INFORME DE HITO DE CONTROL N° 10045-2020-CG/GRCA-SCC

EJECUCIÓN DE OBRA: CREACIÓN DE SISTEMAS FAMILIARES
DE AGUAS RESIDUALES SANITARIAS EN LOCALIDADES
RURALES DE CONTUMAZÁ, DISTRITO DE CONTUMAZÁ,
PROVINCIA DE CONTUMAZÁ, CAJAMARCA.

HITO DE CONTROL N°1 - EJECUCIÓN CONTRACTUAL

Imagen n.º 3: Elevación del Corte de arquitectura de caseta UBS, y su especificación técnica.

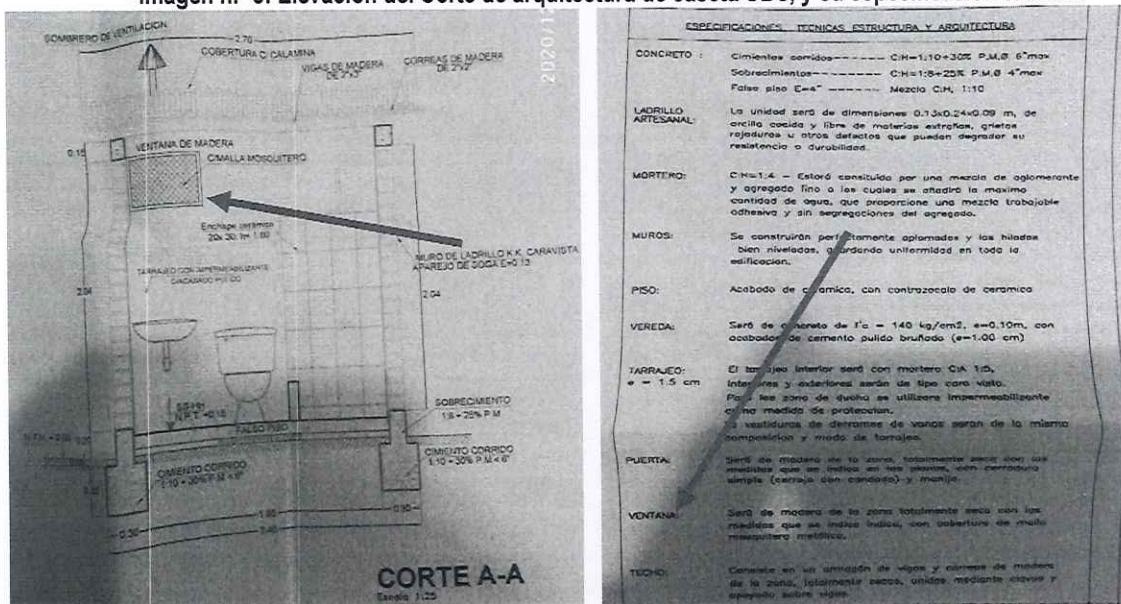
- Inconsistencia en el Plano A-01 con respecto a la malla que cubre la ventana de madera, donde en el Corte A-A menciona "Ventana de madera c/malla mosquitero" y en el cuadro de "Especificaciones Técnicas Estructura y Arquitectura" menciona lo siguiente: "... VENTANA: Sera de madera de la zona totalmente seca con las medidas que se indica, con cobertura de malla mosquitero metálica". Por otro lado, en la estructura del análisis de costos unitarios está considerando la "malla mosquitero de plástico"

Imagen n° 6: Detalle Típico de Unidad Básica de Saneamiento.

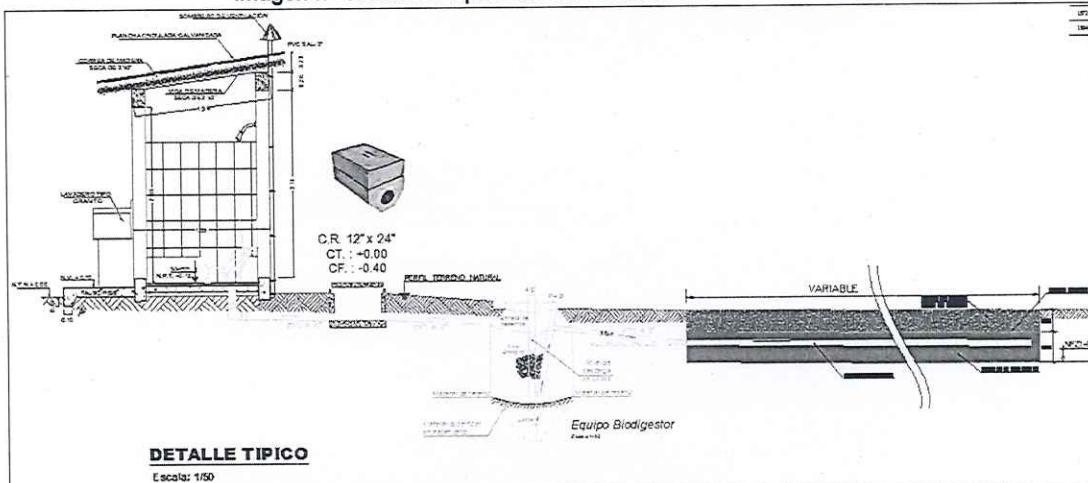
- Se advierte que los planos no contienen la ingeniería de detalle necesaria para ejecutar la obra, lo que podría poner en riesgo la correcta ejecución y la calidad de la misma. Esto se puede ver en el plano "**Estructuras, Sanitaria y Eléctricas, Lámina n.º ESE-01, ESE-02, ESE-03**", UBS Vivienda, Educación Inicial, Educación Primaria Secundaria, respectivamente. Donde para el corte y elevación de los componentes de la Unidad Básica de Saneamiento, solo presenta el siguiente detalle típico.

Imagen n° 7:
Corte y elevación de zanja de infiltración.

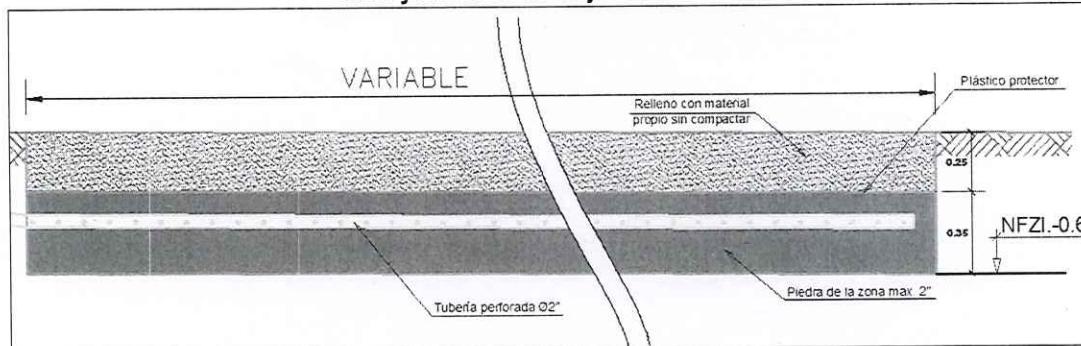
Por lo que teniendo en cuenta que dicha Unidad Básica de Saneamiento considera como sistema de tratamiento las zanjas de infiltración los Planos no cuenta con el detalle necesario en el perfil y carece de una vista frontal donde se indique la capa de piedra por debajo de la tubería, así como la capa de piedra sobre el lomo de tubería perforada, así como el diámetro de las perforaciones y su espaciamiento, de modo que se permita una distribución uniforme del líquido en la zanja.

Imagen n° 10: Corte de Caseta, único detalle que se observa la uña de vereda.

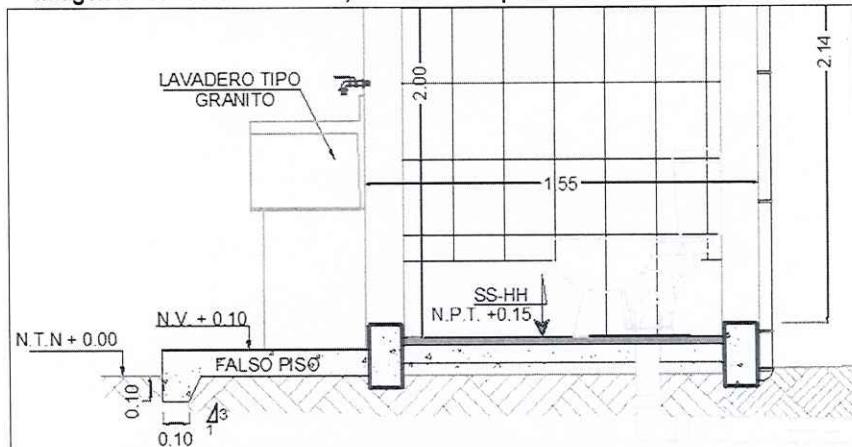
- De acuerdo a los planos, se observa que se ha considerado la ejecución de una uña para la vereda, la cual según el único detalle de **planos lámina A-01**, será ejecutada en la longitud frontal de la misma, tal como se muestra a continuación:

La falta de detalle en el plano que indique que se debe ejecutar no sólo en la parte frontal sino en la zona lateral, origina que el contratista no realice dicha ejecución, lo que puede comprometer la calidad técnica de dicho elemento, y además se cancele al contratista por trabajos no ejecutado.

Imagen n.º 12:
Detalle de corte ampliado para instalación de Biodigestor.

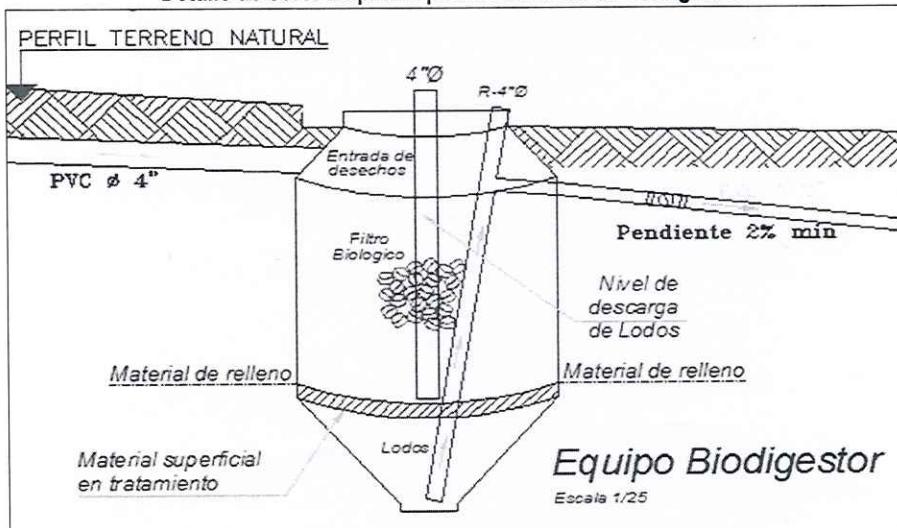
- Adicionalmente se ha considerado en la planilla de metrados para el Biodigestor una partida correspondiente a concreto simple, considerando un metrado total de 91.58 m³, como muestra se muestra en la imagen, sin embargo, en el plano "Estructuras, Sanitaria y Eléctricas, Lámina n.º ESE-01", respecto a la instalación del biodigestor no se observa la colocación de concreto simple, lo que genera un sobrecosto por un metrado que no será ejecutado.

Foto n.º 6: Vista de cangrejeras en viga, por deficiente vaciado.

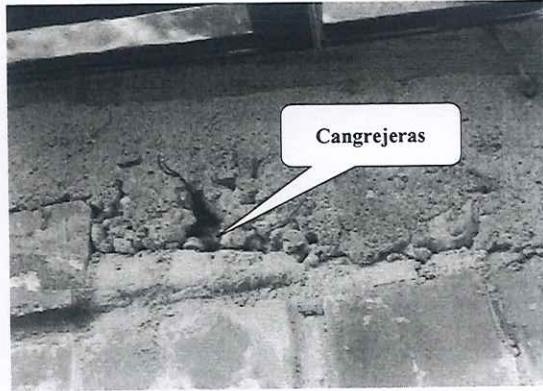
Así también, en cuanto a la ejecución de la viga de amarre se observó que dicho elemento estructural no cuenta con continuidad de sección en los lados laterales de la caseta, donde su espesor alcanza alturas entre 0.05 a 0.10 metros, siendo inferior a lo estipulado en el plano, agregándose a ello, que dichos elementos presentan un deficiente vaciado de concreto, lo cual se ha podido corroborar por la presencia de cangrejeras, así como falta de recubrimiento del acero, lo que conlleva que se afecte la resistencia del elemento, tal como se observa en las siguientes imágenes:

Imagen n° 15: Detalle de acero en lavaderos

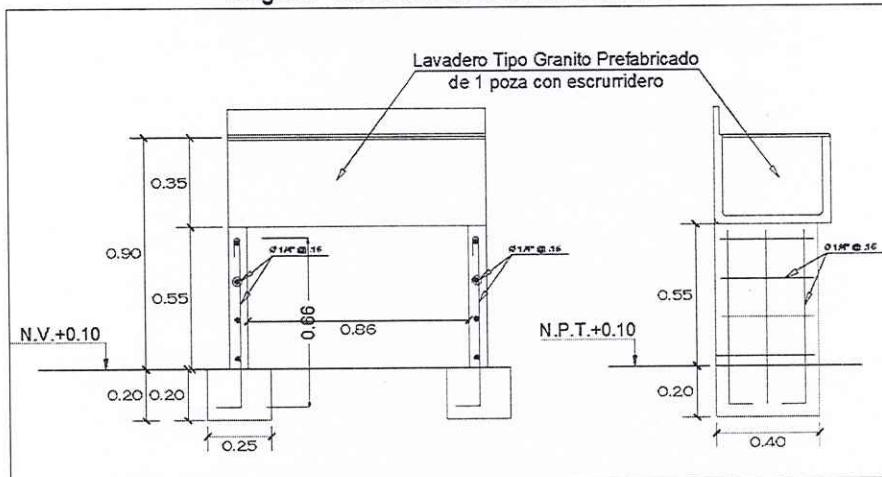
Del mismo modo, de acuerdo al Plano “Estructuras, Sanitaria y Eléctricas UBS VIVIENDA, Lámina n.º ESE-01”, se observa el detalle para la habilitación del acero en lavadero, el cual cuenta con 3 aceros de diámetro de 1/4”, espaciados cada 0.16m, los cuales se encuentran anclados con un gancho en una cimentación propia de 0.25*040*0.20, tal como muestra la siguiente imagen.

Foto n.º 10: Vista ampliada de fisura en sobre cimiento, no se observa el rayado primario de acuerdo a las especificaciones.

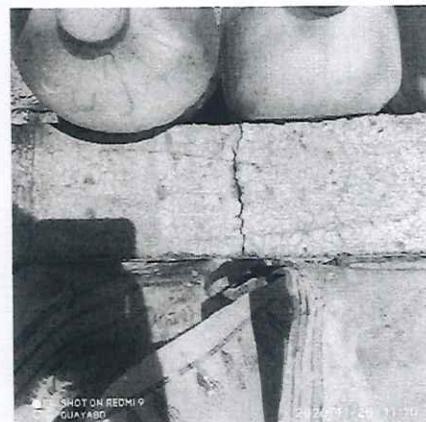
Por otro lado, también se pudo constatar en las estructuras que se encontraban a nivel de sobre cimiento, la existencia de fisuras que se desarrollan a lo largo de este, así también no se está ejecutando el rayado primario para asentar la primera hilada, se precisa que de acuerdo a lo estipulado en las especificaciones técnicas del Expediente técnico de obra para la partida 03.01.05.01 MURO DE LADRILLO KK. DE 9X13X24 cm. se indica lo siguiente: “mientras el concreto de la cimentación aún este fresco, se debe rayar la superficie de la cimentación en las zonas donde se asentará las primeras hiladas de ladrillos”, por lo que no se estaría ejecutando de acuerdo a dichas especificaciones. Esto se muestra a continuación:

Foto n.º 18: Vista de fisura en piso de cemento pulido

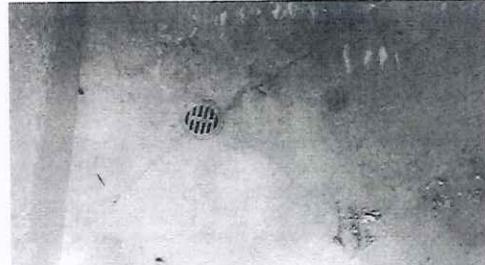
Foto n.º 17: Vista de retención de agua en piso pulido, por inadecuada ejecución de pendiente hacia sumidero.

Foto n.º 22: Vista de luz existente entre marco de puerta y muro de albañilería.

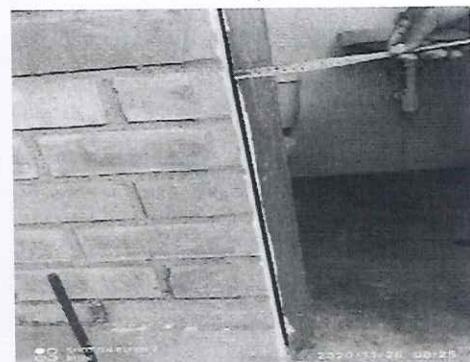
Asimismo, se advirtió en varias casetas UBS que, respecto a la carpintería de madera, que tanto la ventana como la puerta presenta una luz entre el marco de dicho elemento y el muro de albañilería, lo que podría afectar la durabilidad de ambos componentes, esto se muestra a continuación:

Imagen n° 16:
Distribución de instalaciones eléctricas.

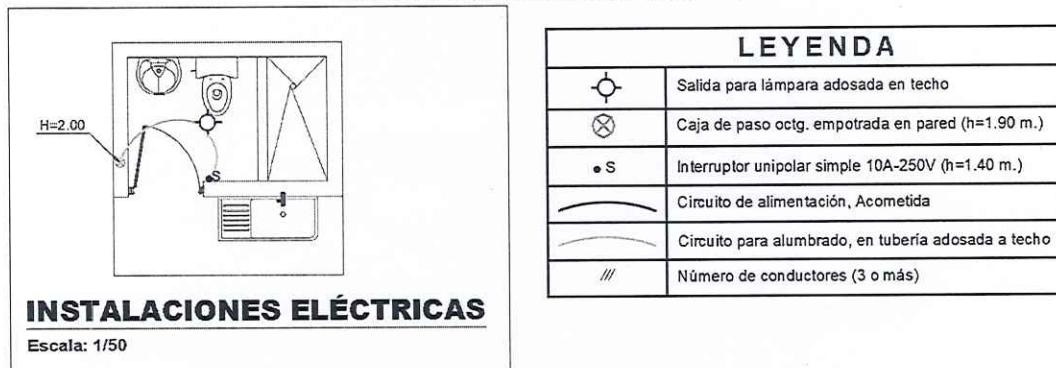
En relación a las instalaciones eléctricas de acuerdo al Plano "Estructuras, Sanitaria y Eléctricas UBS VIVIENDA, Lámina n.º ESE-01", considera la instalación de una caja de paso octogonal empotrada en pared, como indica la imagen siguiente:

Mientras que, de acuerdo a lo verificado por la comisión de control durante la inspección física, se advirtió que las cajas de paso octogonal no han sido empotradas en el muro, sino han sido colocados sobre el muro terminado, encontrándose en algunos casos sin la tapa ciega que corresponde, contraviniendo lo estipulado en los planos, tal como se muestra a continuación:

Imagen n° 17: Planta de la red de desagüe para cassetas UBS.

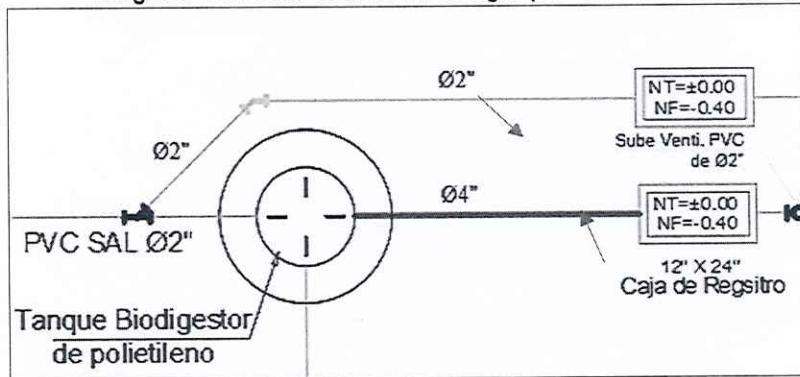
De la revisión del expediente técnico por parte de la Comisión de Control, se observó que de acuerdo a la planilla de metrados y el Plano "Estructuras, Sanitaria y Eléctricas UBS VIVIENDA,

Lámina n.º ESE-01", existe una tubería de derivación de desagüe de 2" y 4", que son conducidas a través de zanjas independientes a la zanja de infiltración y biodigestor respectivamente, como se aprecia en la imagen siguiente:

Imagen n° 19: Corte y elevación de zanja de infiltración.

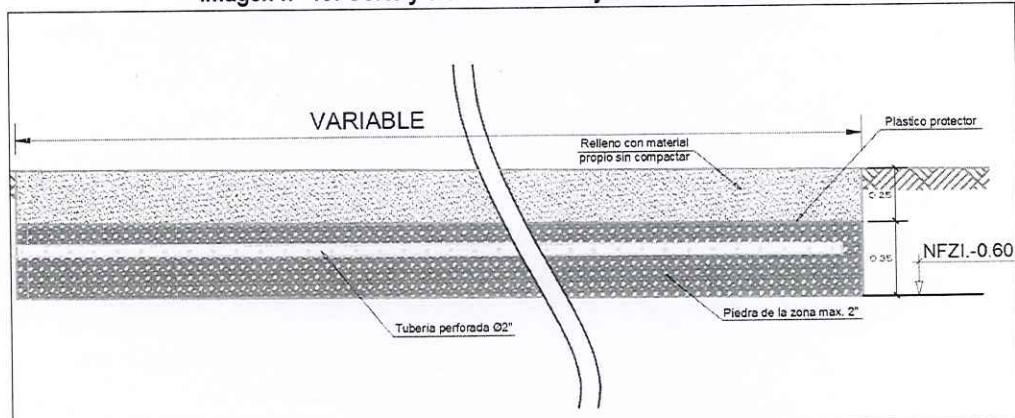
Del mismo modo con respecto a la conformación de cada dren de la zanja de infiltración se tiene que de acuerdo a la lámina n° ESE-01, está compuesta por una tubería perforada la cual se encuentra rodeada por una capa de piedra de la zona de un tamaño máximo de 2", dicha capa presenta un espesor total de 0.35 m, sobre esta capa se coloca un plástico protector, el cual será cubierto por una capa de material propio zarandeadó de 0.25 m de modo que se alcance el nivel de terreno natural.
